シーシーエス株式会社

MSUシリーズ 仕様変更のご案内

■ MSU-30X20 シリーズ

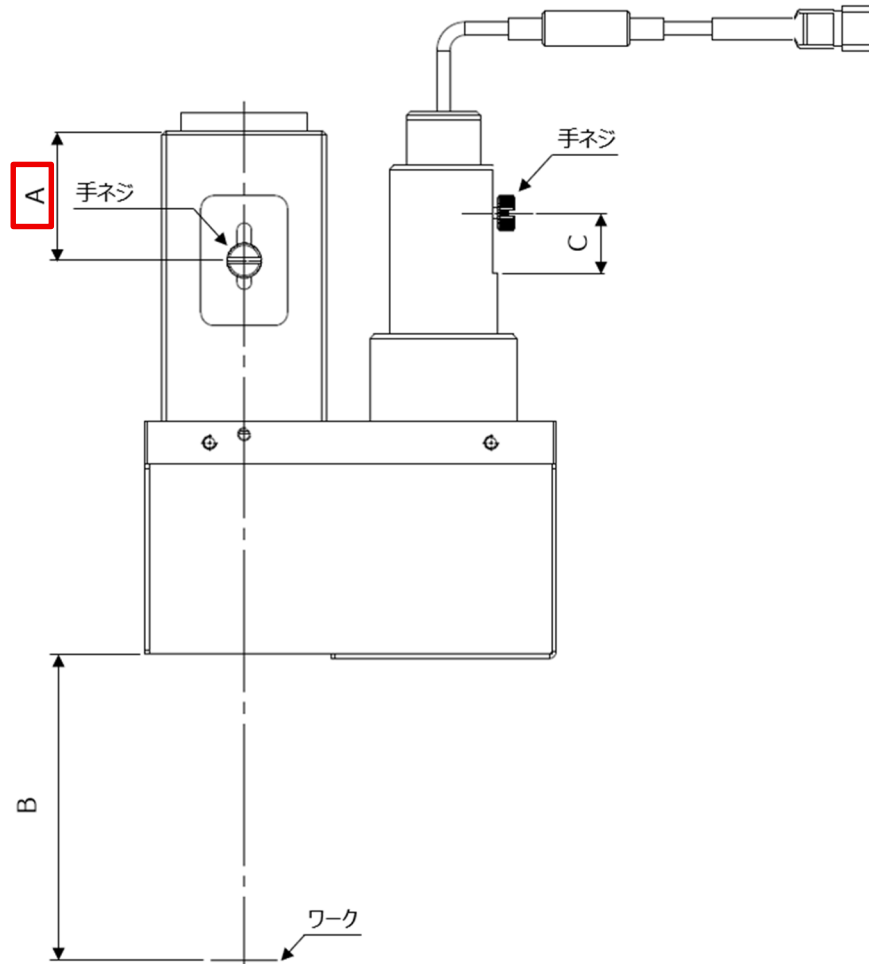
※照明-ワーク間距離（B 寸法）を変更前と同一にした場合

ピント調整用の手ネジの調整寸法(A 寸法) および視野に変更がございます。

<変更前>

視野	A 寸法	B 寸法	C 寸法
15mm	28.5mm	6mm	16.5mm
20mm	27mm	32.5mm	10mm

<変更後（赤字が変更箇所）>

視野	A 寸法	B 寸法	C 寸法
17mm	29mm	6mm	16.5mm
22mm	27mm	32.5mm	10mm
